«ZXM-MoonSound»

revision 01

Важное замечание при самостоятельной сборки карты.

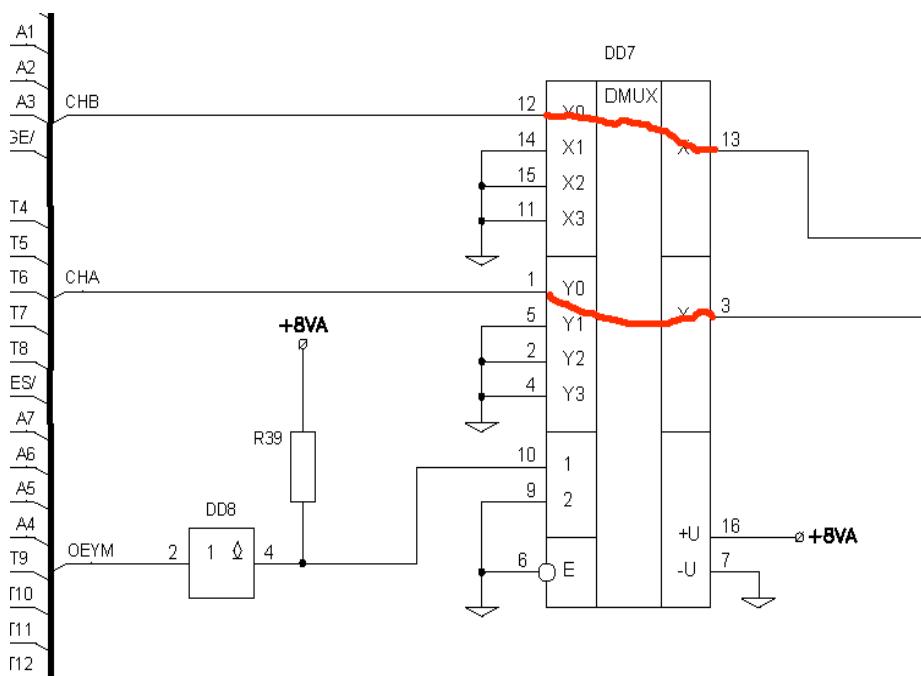
В процессе проектирования ревизии 01 карты были установлены дополнительные элементы DD7, DD8 и R39. Предполагалось на время прохождения переходных процессов (слышимый щелчок в аудиотракте) в момент включения отключать выходную часть микросхемы DA2 (YAC512). Но при запуске обновленной схемы ситуация по сути не изменилась, а в некоторых случаях добавились дополнительные щелчки в момент коммутации DD7. Так что смысла в дополнительных элементах нет. Поэтому при самостоятельной сборки карты эти элементы не стоит устанавливать. А между выводами 12 и 13, 1 и 3 микросхемы DD7 навести перемычки.

Важно: В варианте плат от Виталия Михалькова (**MV1971**) перемычки уже стоят на плате. Это было предусмотрено изначально и предполагалось их резать, если нововведение сработает. Увы, не сработало, так что на его варианте платы просто не устанавливаем дополнительные элементы.
